Elenco elaborati di variante al progetto definitivo approvato con determinazione ATERSIR n. 27 del 10/02/2022 “Collettore fognario S. Maria Maddalena – Lagaro”, nei comuni di San Benedetto Val di Sambro e Castiglione dei Pepoli (BO) ID ATERSIR: 2015BOHA0078 (esclusivamente codice WBS R.2010.11.03.00685)

Oggetto: Conferenza di servizi decisoria ex art. 14 comma 2 L. 241/1990 - Forma semplificata modalità asincrona Servizio Idrico Integrato – art. 158bis del D.Lgs. 152/2006. Procedimento di approvazione del progetto definitivo “Collettore fognario S. Maria Maddalena – Lagaro”, nei comuni di San Benedetto Val di Sambro e Castiglione dei Pepoli (BO). Richiesta di approvazione della variante al progetto definitivo approvato con determinazione ATERSIR n. 27 del 10/02/2022.

**Oggetto: Autorizzazione idraulica ai sensi del R.D. 523/1904 – Conferenza dei Servizi
decisoria ex art. 14 comma 2 L. 241/1990 - Forma semplificata modalità asincrona
- Servizio Idrico Integrato – art. 158bis del D.Lgs. 152/2006. Procedimento di**

approvazione del progetto definitivo “Collettore fognario S. Maria Maddalena – Lagaro”, nei comuni di San Benedetto Val di Sambro e Castiglione dei Pepoli (BO). Richiest

Allegati: DG00P0012_1 - ATTRAVERSAMENTO FIUME SETTA - VARIANTE MONUMENTALE - SOVRAPPOSIZIONE Rev. 1 - 12/03/2024;

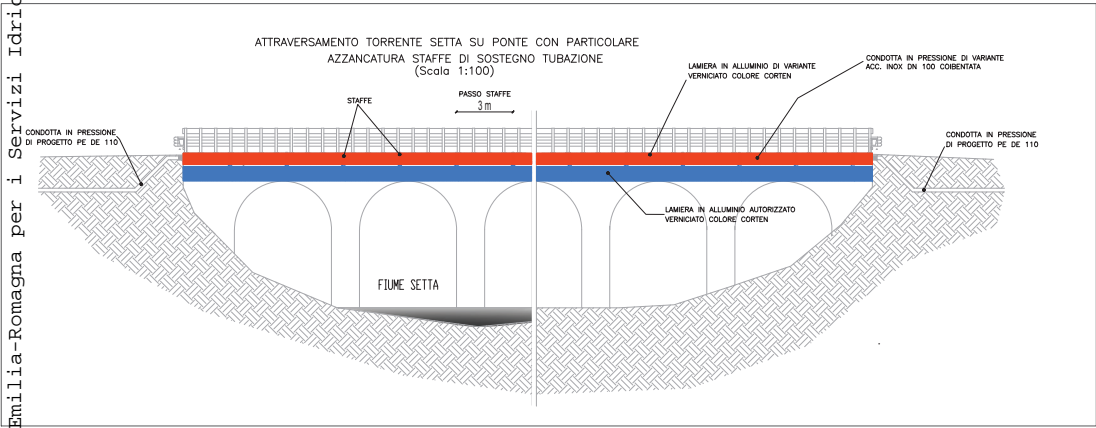
Verificato che la variante progettuale non comporta modifiche ai fini idraulici, prevedendo la sola modifica del posizionamento della medesima condotta in ancoraggio sulla trave del ponte a una quota più elevata rispetto al progetto originario e l'allocazione in foderò di acciaio.

Il Dirigente firmatario **conferma l'autorizzazione rilasciata con Determina n. 285 del 10/02/2021 e tutte le prescrizioni in essa contenute, integrata e modificata dagli elaborati di variante sopra elencati e di seguito allegati.**
